Plan Local d'Urbanisme
de Davayat

ANNEXE : RUBRIQUE 2.5 DU FORMULAIRE D'EXAMEN AU CAS PAR CAS (ARTICLES R.104-33 A R.104.37 DU CU)

MODIFICATION SIMPLIFIEE N°1 DU PLU DE DAVAYAT

Secteur du lotissement « Le Clos des Mottes » avant et après la modification n°1 du PLU

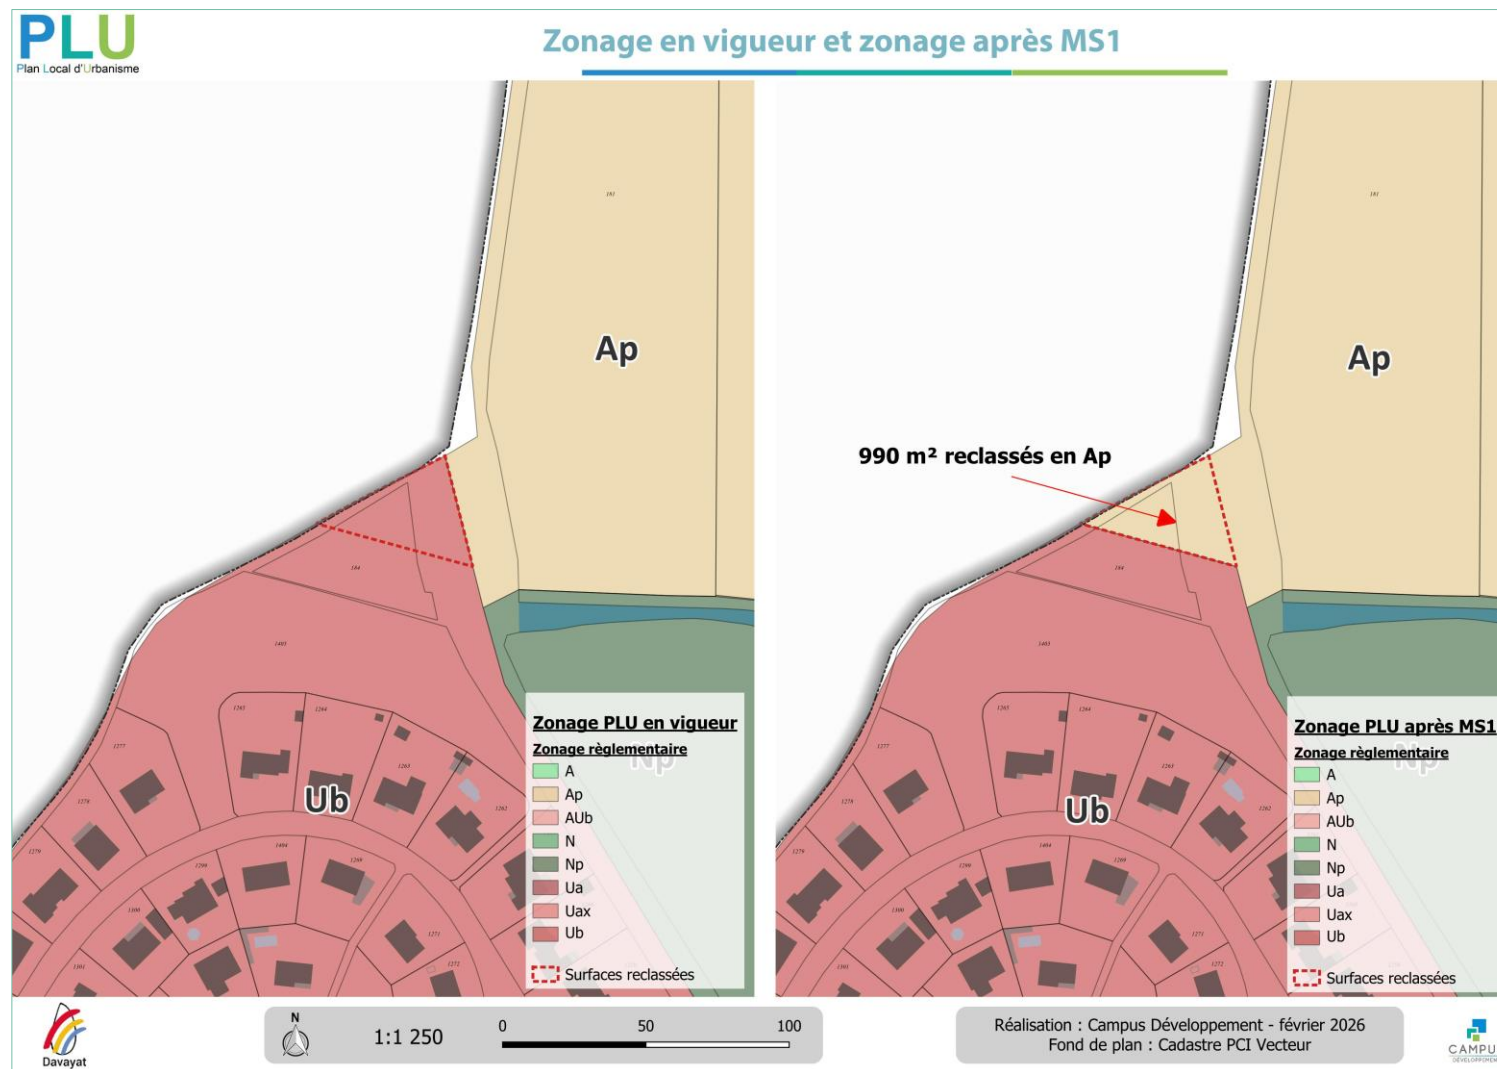
- **L'ajustement du règlement graphique** : extension de la zone AUb et Ub sur une zone Ap au niveau du lotissement « Le Clos des Mottes » au Sud du bourg de Davayat,
- Le déclassement d'une partie de la zone Ub en zone Ap au nord du bourg pour garantir l'équilibre des surfaces,
- **L'ajustement du schéma de principe de l'OAP** « Davayat – Entrée Sud » afin de correspondre au périmètre de la prescription surfacique au sein du règlement graphique.
